改善箇所説明図

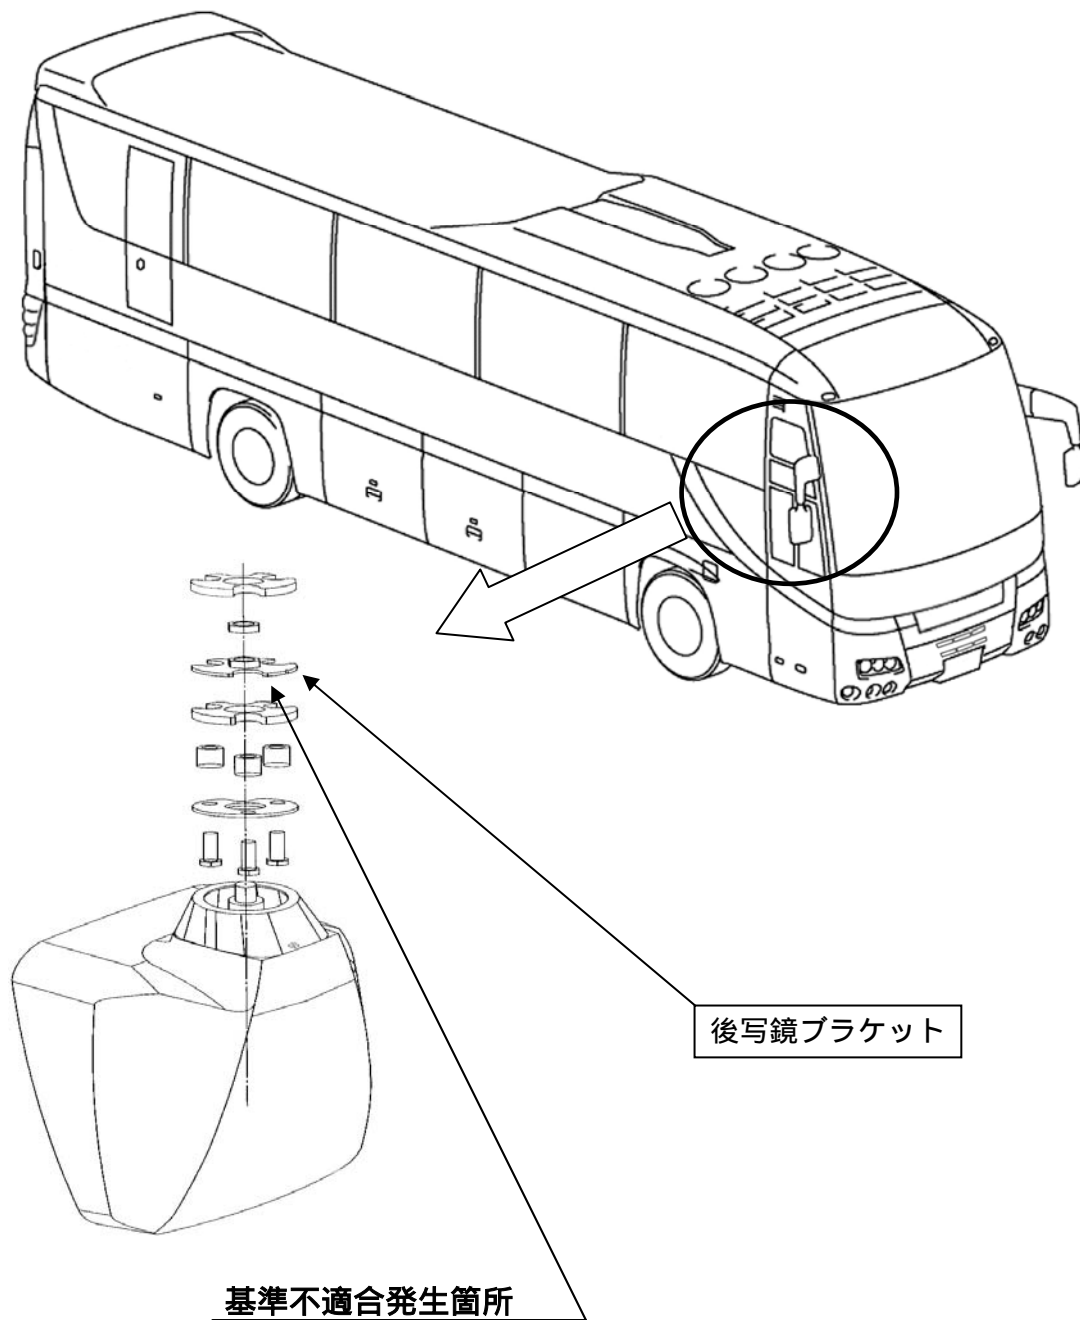
右側後写鏡の角度を保持するナットのブラケットへの溶接が不適切なため、溶接が剥がれ当該後写鏡の角度が変わり、後方視界が確保できなくなるおそれがある。

改善の内容: 全車両、右側後写鏡ブラケットを対策品と交換する。

識別: 乗降口の車両番号プレート左上に黄色ペイントを塗布する。
